ZMLUVA O DIELO č. 540/2025

Dodatok č. 1

Vyjadrenie projektanta k návrhu zmeny projektu stavby, vyvolanej zistením rozporu medzi projektovou dokumentáciou (PD) a skutočným stavom stavby.

- **Názov stavby:** Rekonštrukcia terasy a úprava fasády na teréne bytového domu Krásnohorská 1,3 v Bratislave
- **Miesto stavby:** Pristavaná technická vybavenosť bytového domu Krásnohorská 1,3 v Bratislave , KÚ: Bratislava - Petržalka

Obr. 1 – výrez z pôvodnej projektovej dokumentácie bytového domu systémového typu BANKS-S, s označením skladby podlahových vrstiev terás

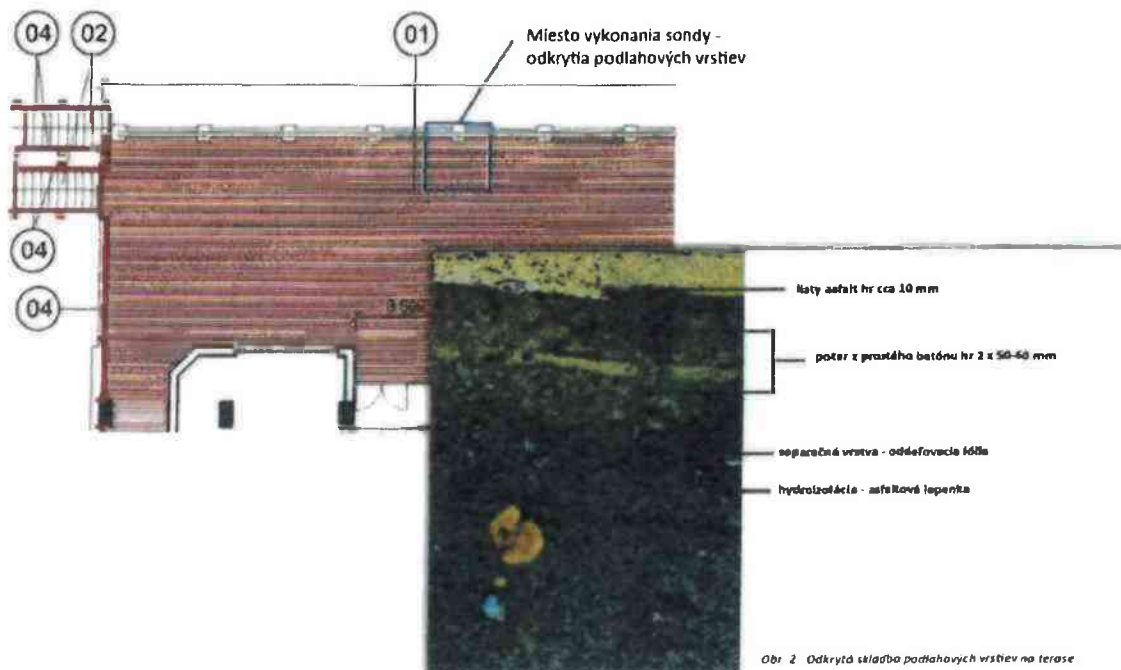
V rámci realizácie stavby, bolo zhotoviteľom zistené, že skutočné vyhotovenie podlahovej skladby terás nezodpovedá podkladom vychádzajúcim z pôvodnej projektovej dokumentácie systémového panelového domu BANKS-S.

Pri návrhu riešenia novej skladby podlahových vrstiev terás som vychádzal z pôvodnej projektovej dokumentácie typového bytového domu, kde bola uvedená celková hrúbka podlahových vrstiev 170 mm. Predpokladané zloženie podlahovej skladby terás z vrstiev:

- liaty asfalt
- betónový poter
- tepelná izolácia
- hydroizolácia (asfaltová lepenka).

Po odkrytí existujúcej konštrukcie bola zistená skutočná skladba podlahových vrstiev terás s celkovou hrúbkou približne 120 - 140 mm v zložení (smerom zhora):

- finálna povrchová vrstva (liaty asfalt): hr. 10-20 mm
- poter z prostého betónu v dvoch vrstvách: hr. 2 x 50-60 mm
- separačná vrstva (oddeľovacia fólia)
- hydroizolácia (asfaltová lepenka)

Zistená celková hrúbka pôvodnej skladby podlahových vrstiev terasy je v rozpore s predpokladanou hrúbkou 170 mm a predovšetkým neumožňuje realizáciu navrhovanej novej skladby, ktorá v celkovej projektovanej hrúbke presahuje zistenú výšku o 50 mm a mala byť tvorená z nasledujúcich vrstiev (smerom zhora):

Z uvedeného dôvodu navrhujem úpravu/optimalizáciu skladby podlahových vrstiev terás s cieľom zabezpečiť požadované parametre novo-zrealizovaných konštrukcií, bezpečné odvodnenie terás a zároveň zachovanie prevádzkovej výšky dverí a prahov v nasledovnej skladbe (smerom zhora):

- finálna pochôdzna vrstva – železobetónový poter C30/37 – XC4 v spáde hr. min 50 mm vystužený KARI sieťou
- hydroizolácia – fóliový systém
- separačná vrstva – geotextília
- tepelná izolácia - XPS hr 30 mm
- parozábrana / poistná hydroizolácia
- nosná konštrukcia – Spiroll panely

KRAŠNOHORSKÁ-3 / DETAIL SKLADBY NOVÝCH VASTIEV TERASY

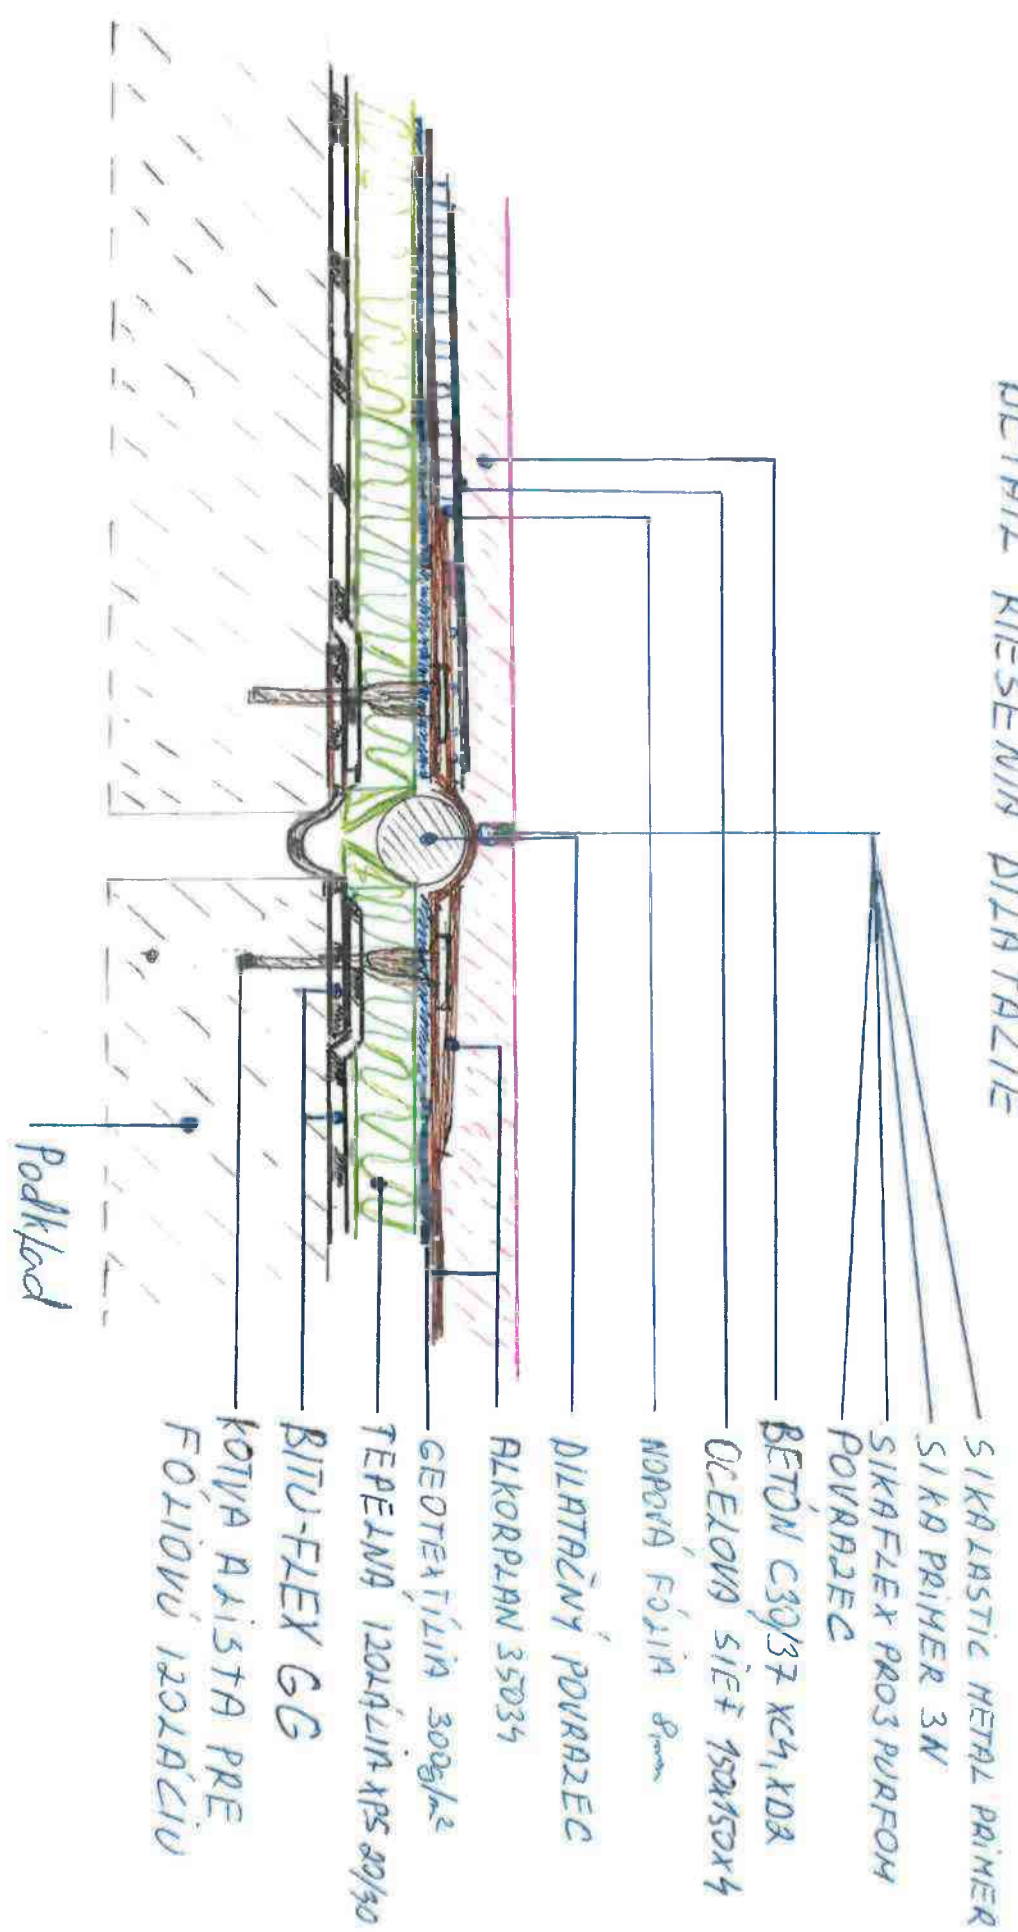
- finálna pochôdzna vrstva – dlažba hr 20 mm uložená na pevné terče
- hydroizolácia – fólia

- separačná vrstva – geotextília
- spádová vrstva - termobetón min hr 50 mm
- tepelná izolácia - EPS 150 S hr 100 mm
- parozábrana / poistná hydroizolácia
- nosná konštrukcia – Spiroll panely

DETAIL RIŠENIA DILATAČIE

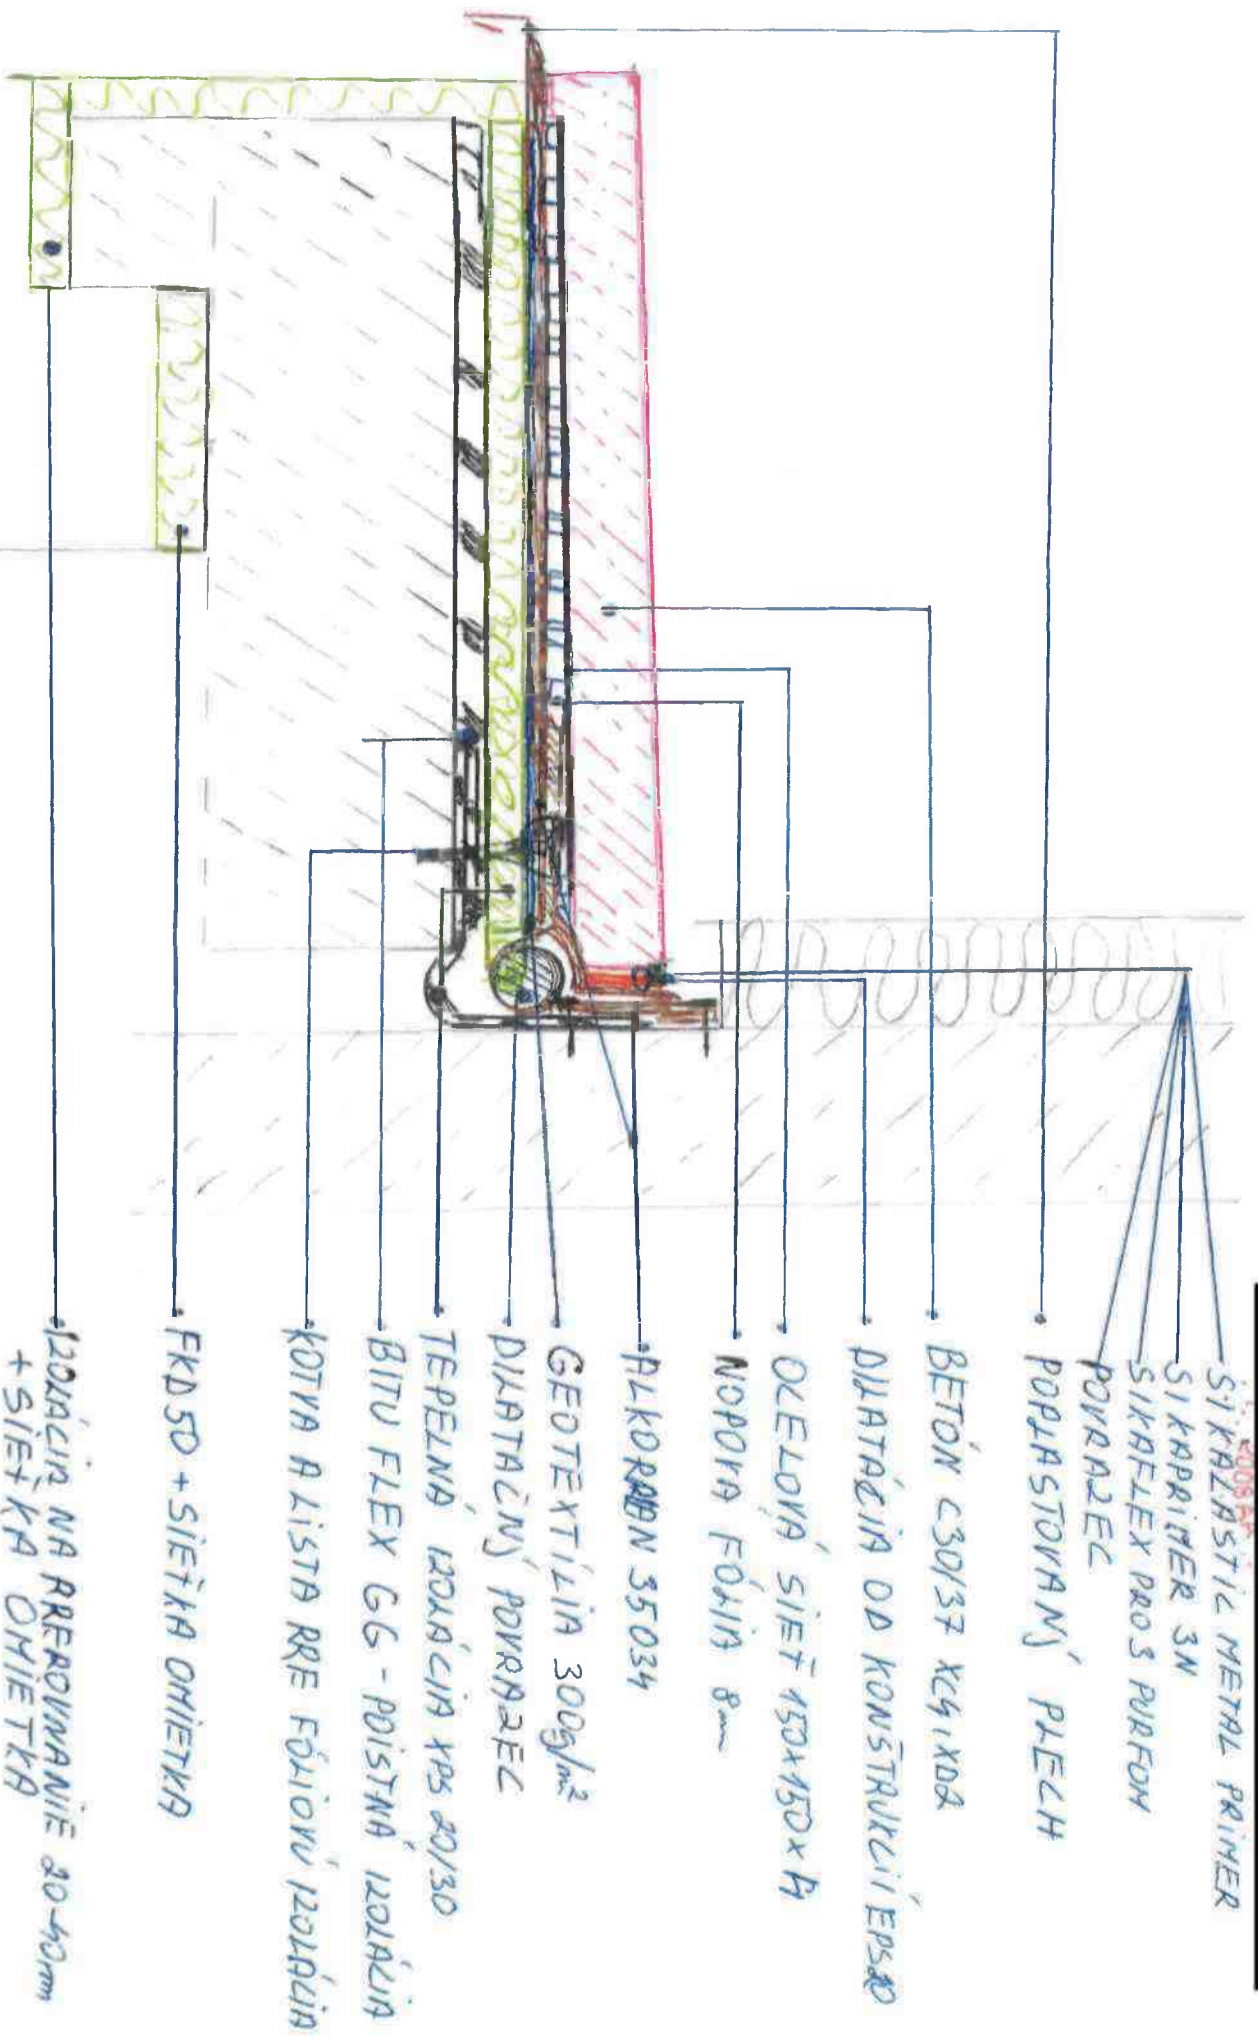
B. Styk prefabrikátov a nových vrstiev

Vzhľadom na charakter konštrukcie - prefabrikované nosné konštrukcie napojené na nové podlahové skladby terás a riziko vzniku a prenosu trhlín v dôsledku objemových zmien a termického namáhania navrhujem aplikovať kontaktnú plošnú separačnú vrstvu bez kotvenia hr. 20 - 40 mm, ktorá preniesie povrchové napätie.
